和歌山県太陽光発電事業調査審議会の意見に対する見解書

2019年9月

和歌山太陽光合同会社

安全率図 (地震時)

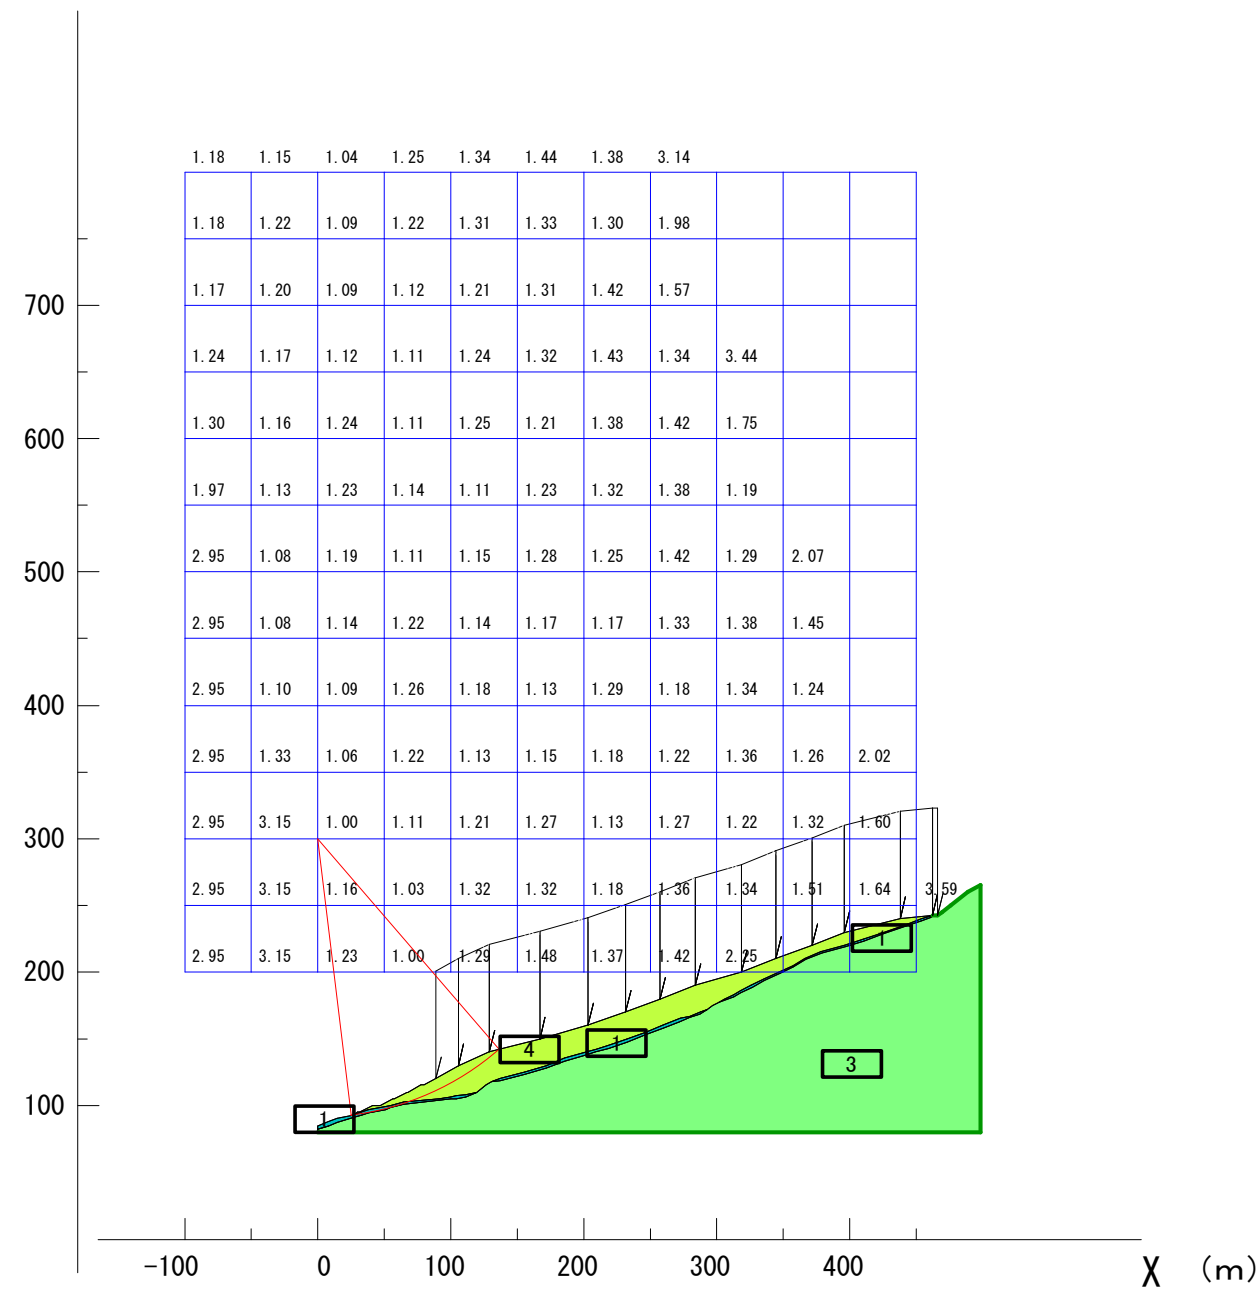
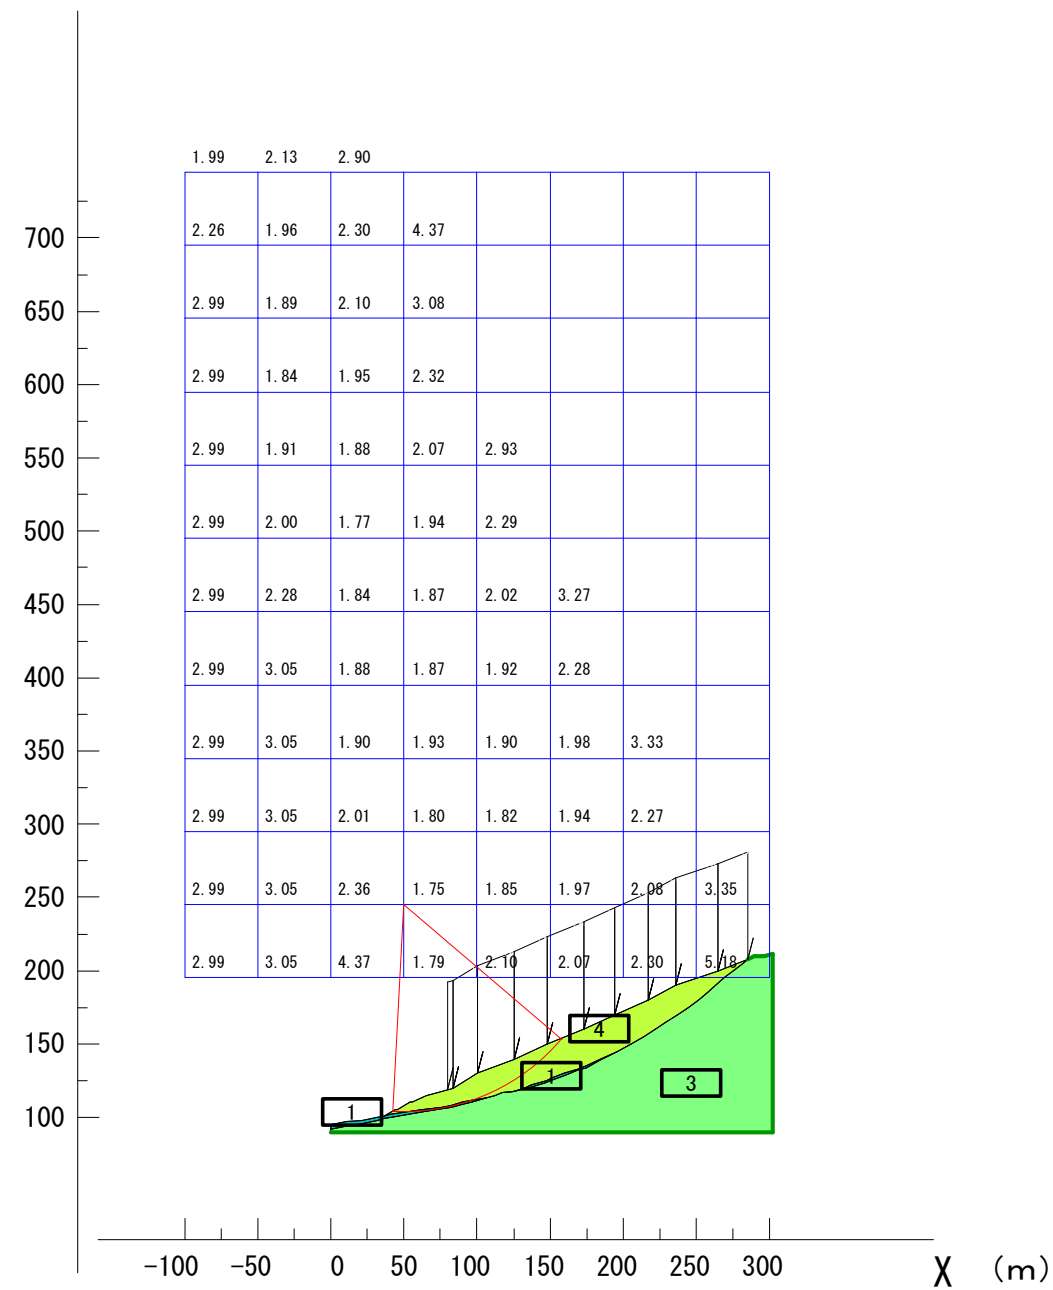
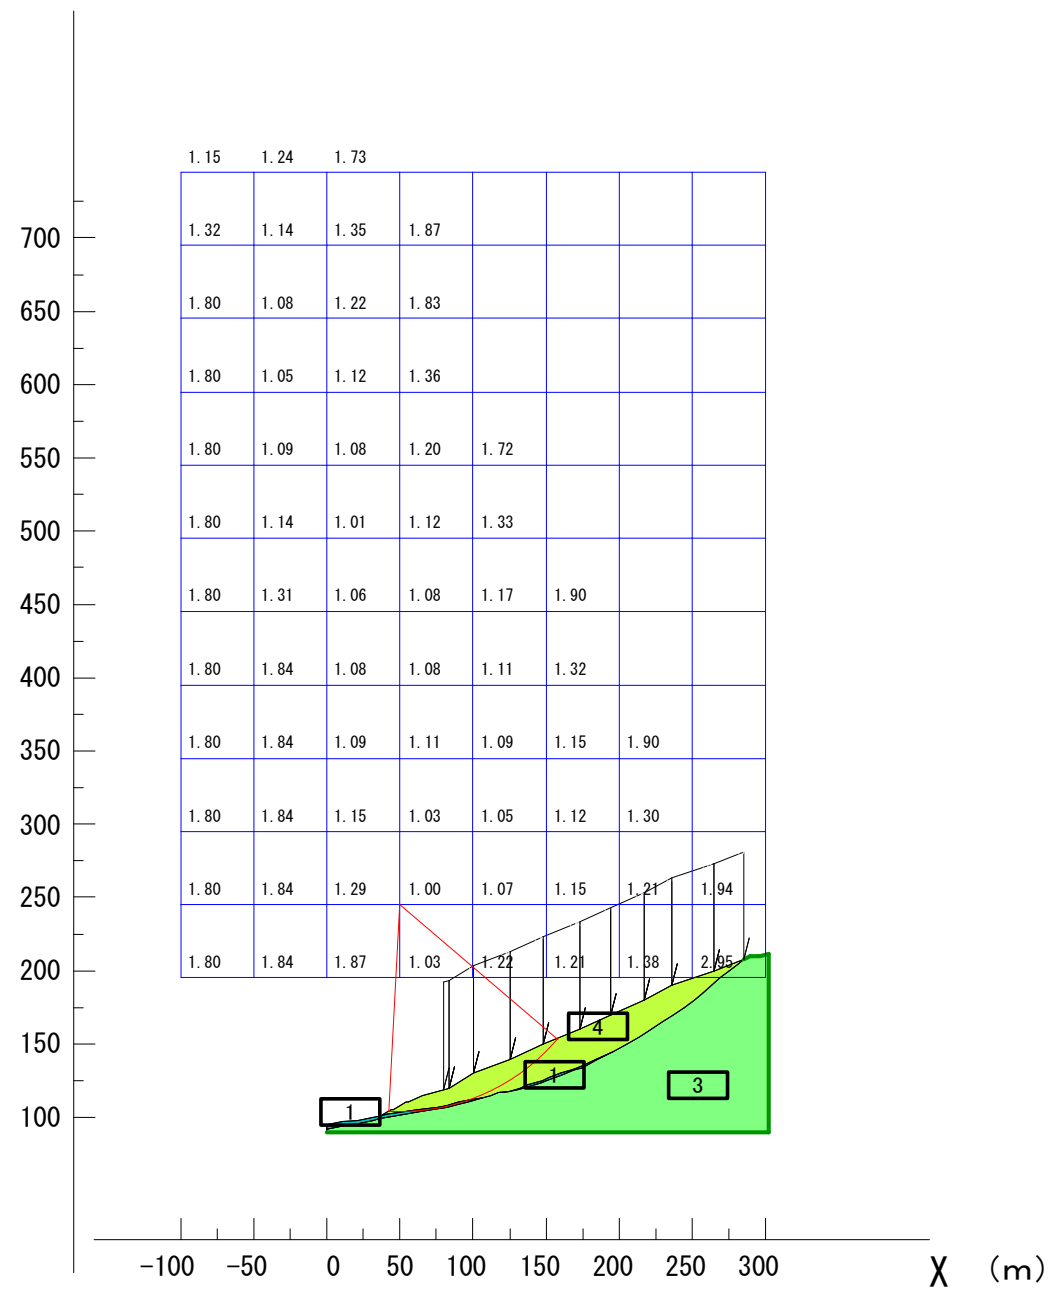
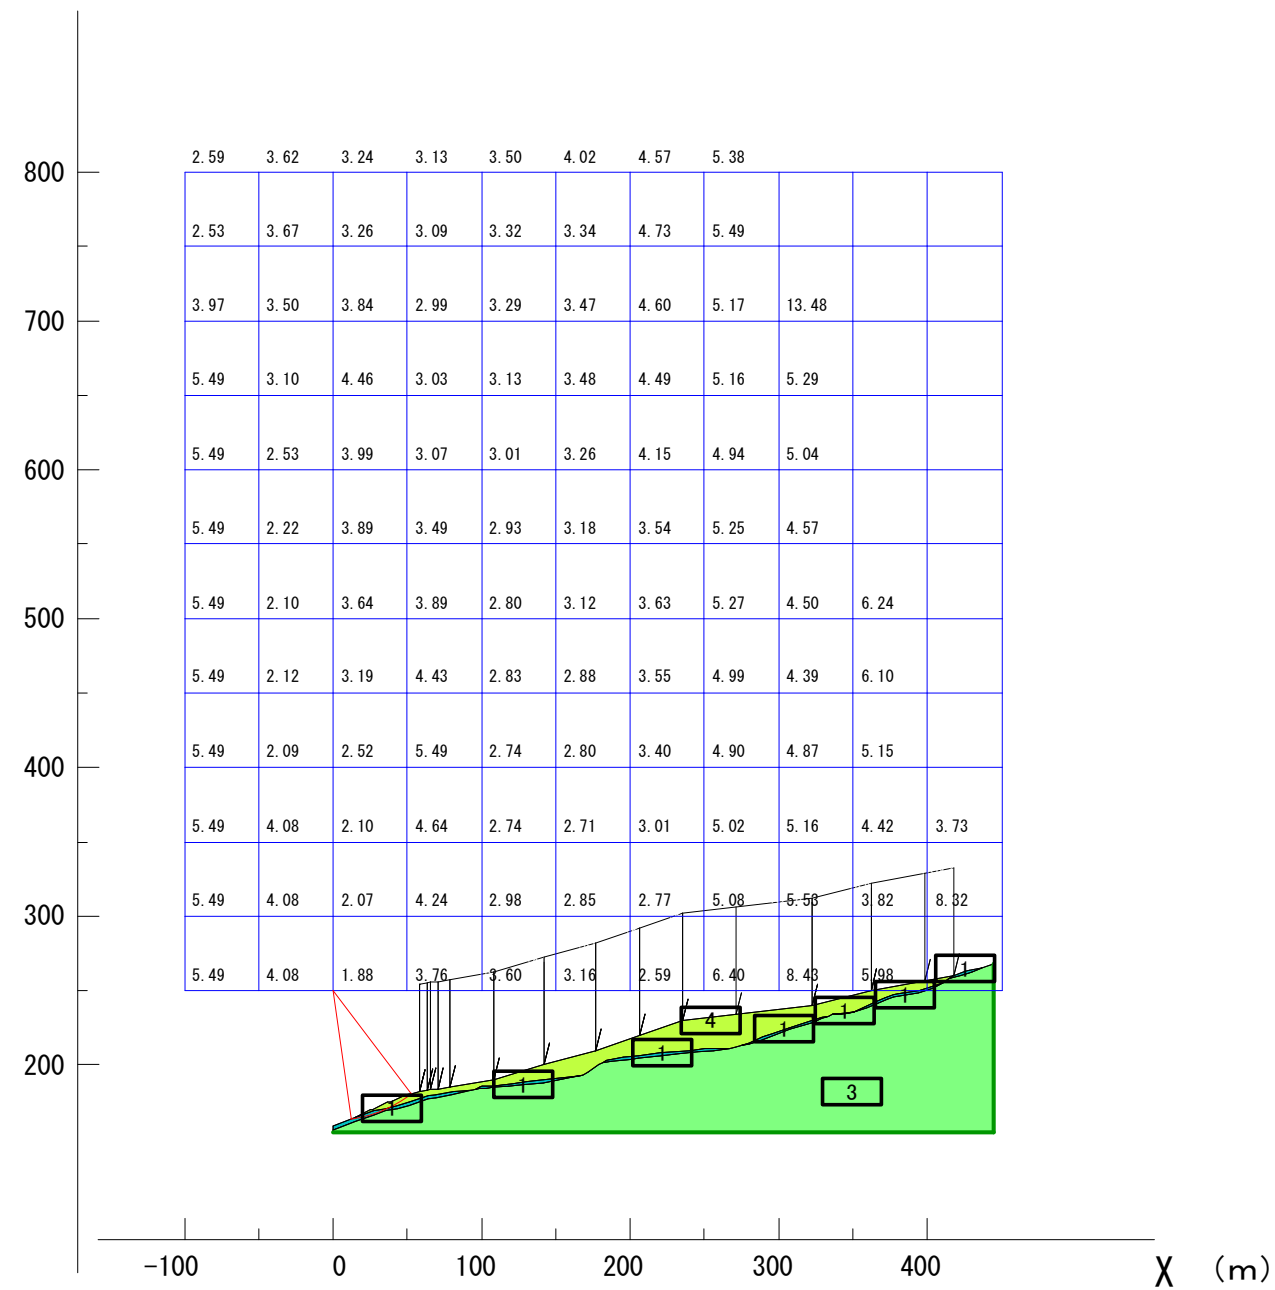
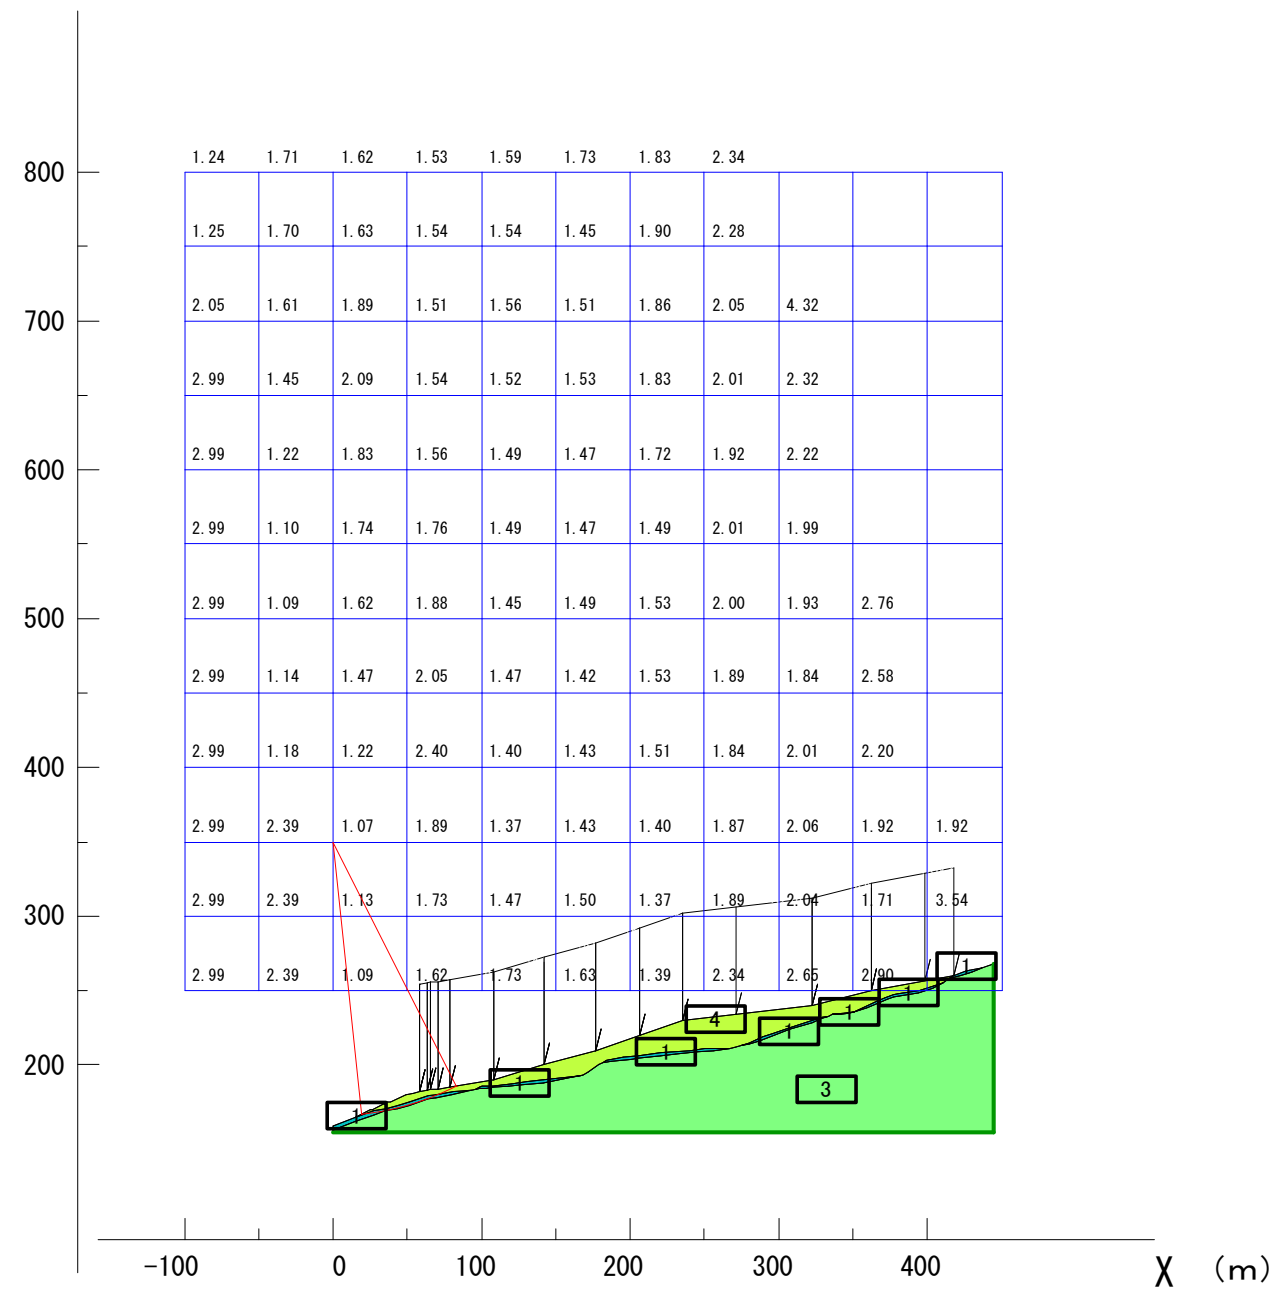
- ◇前回の審議会意見で示したとおり、宅地造成等で法面に構造物を設置することは通常ない。また、法の技術基準も構造物を設置した斜面の安定に対応していない。
- 荷重の掛かり方など、平地と斜面では条件が大きく異なり、また、今回の事例のような長大斜面の場合、表層部も円弧滑りが発生しやすいことから、どのように法面の安定を確認したのか表層部の滑りも含む、安定計算（円弧滑り）の内容を示していただきたい。
- 上記の安定計算に関しては、太陽光パネルを設置しない状態での斜面の計算結果と太陽光パネルを設置した場合の計算結果を資料として添えて示していただきたい。

結果、図表 2-3 に示すとおり、常時及び地震時のそれぞれ安全率は基準値を上回っており、パネル有無によって、安全率の減少は少なく、斜面安定に及ぼす影響は小さいと考えられます。（斜面安定計算は巻末資料-I に参照）

断面①	断面②	断面③	断面④
パネル無し	常時	1.920	1.696	1.762	1.883
	地震時	1.082	1.004	1.008	1.069
パネル荷重 1kN/m ²	常時	1.920	1.693	1.759	1.883
	地震時	1.082	1.004	1.009	1.070
